Osservazioni al Progetto e relativi studi ed integrazioni

PROGETTO CENTRALE ELETTRICA A CICLO COMBINATO NEL SITO DELLA EX-CARTIERA DI LAMA DI RENO, COMUNE DI MARZABOTTO (BO)

Stefano Muratori

Figura 82. Concentrazioni di PM10 e PM2.5 ottenute durante la campagna di misure. Viene anche riportata la precipitazione ottenuta presso la stazione Sasso Marconi 2.

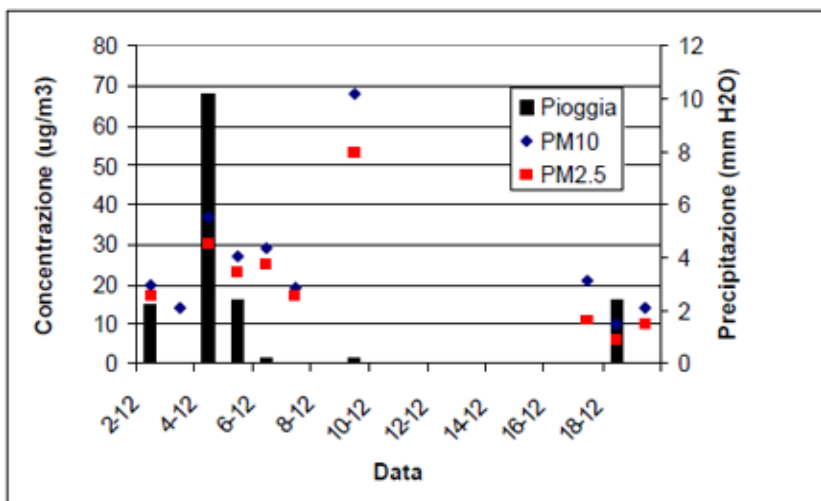
A pagina 113, sempre nella Relazione CNR ISAC Bologna (SIA Allegato 15) nel grafico "Figura 82" ci sono misure rilevate direttamente nel periodo Dicembre 2008-Gennaio 2009.

Per avere un'idea del livello di inquinamento che questo livello indica si consideri anche quanto riportato a pagina 236 figura 10.5 del documento EMEP Particulate Matter Assessment Report nelle Integrazioni di Marzo 2009 Allegato 15, dove si vede che nel periodo estivo a Porta San Felice (Bologna centro) il livello misurato di PM10 è di 25 µg/m3.

La nuova Direttiva 2008/50/CE stabilisce un valore obiettivo di 25 µg/m3 a partire dal 2010 e 20 µg/m3 da raggiungere il 1° gennaio 2020.

Non si ritiene che questi dati consentano di definire la nostra zona particolarmente critica per le concentrazioni presenti di polveri sottili ?

E si può escludere che questa elevata concentrazione possa essere causata dalle particolari condizioni climatiche dominate dalla stretta valle ?

Profondità di penetrazione delle particelle in funzione del diametro delle componenti dell'apparato respiratorio; fonte: Arpa Emilia Romagna (www.liberiamalaria.it/polveri.asp)

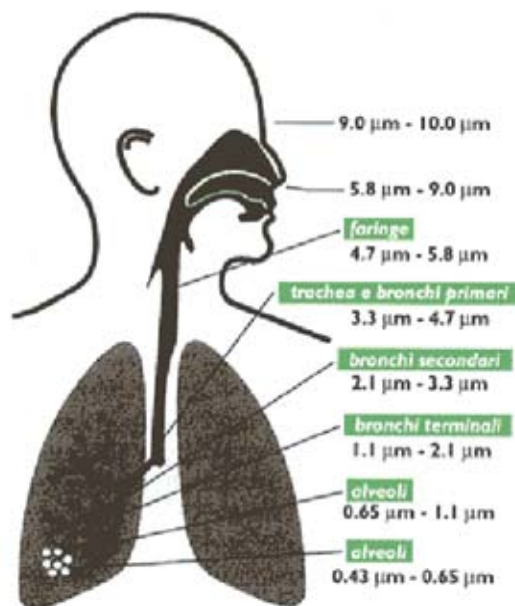
A pagina 14 dello Studio del Politecnico di Milano (Integrazioni del Marzo 2009 - Allegato 15) si illustrano le interazioni delle polveri sottili con il corpo umano.

Domanda: come si spiega che questi effetti non siano presi in seria considerazione nella VIS ?

Figura 3.1 Precipitazioni e portate medie annue

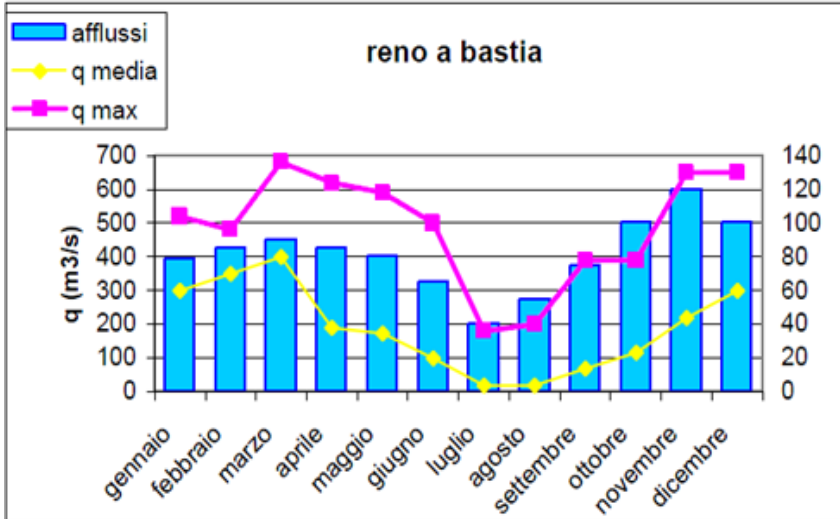
A pagina 33 dell'Analisi della Qualità ambientale (Cap 3 del SIA) si fa riferimento a dati di Portata di un campionamento (1996/2000) che viene riportato nel grafico della Figura 3.1.

I dati della figura 3.1 è però assolutamente in contrasto con la tabella (Tab. 2) riportata a pagina 8 del documento Impatti Reno (allegato 12 della revisione AIA) che segue:

In questa seconda tabella riferita al 2008 si deduce che nel periodo da Marzo a Ottobre la portata a Porretta è stata inferiore a 0,42 m³/s, mentre a Casalecchio è stata inferiore a 0,87 m³/s.

Considerando che a Casalecchio c'è anche l'apporto del fiume Setta, si può ipotizzare che a Lama di Reno nello stesso periodo la portata non sia stata superiore a 0,5-0,6 m³/s.

Figura 2.1 Stralcio Piano Regolatore con identificazione delle eventuali classificazione acustica

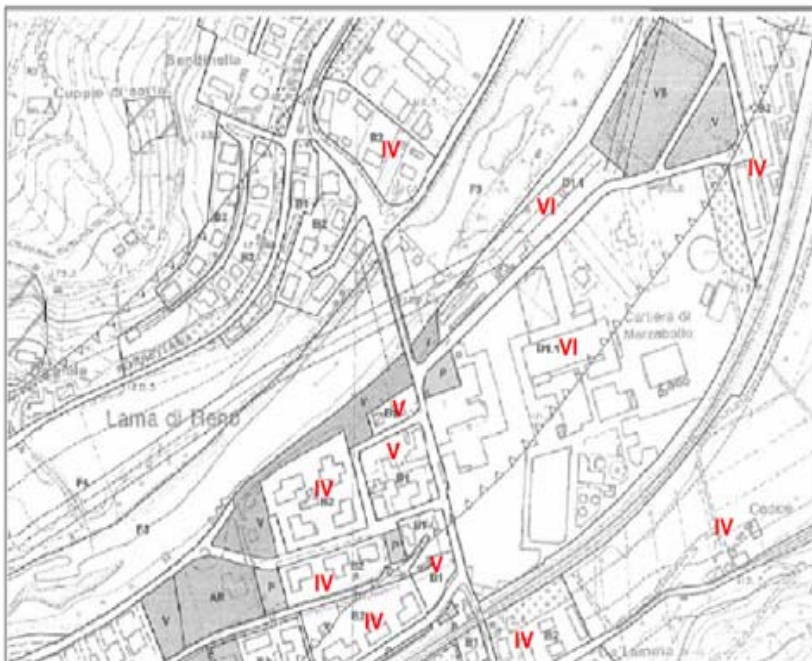
A pag 7 dello stesso documento vengono attribuite le classi in modo arbitrario e non conforme (vedi figura 2.1). Tale attribuzione non viene poi smentita, anche se altrove si usano altre classi. Si ritiene valida questa attribuzione ?
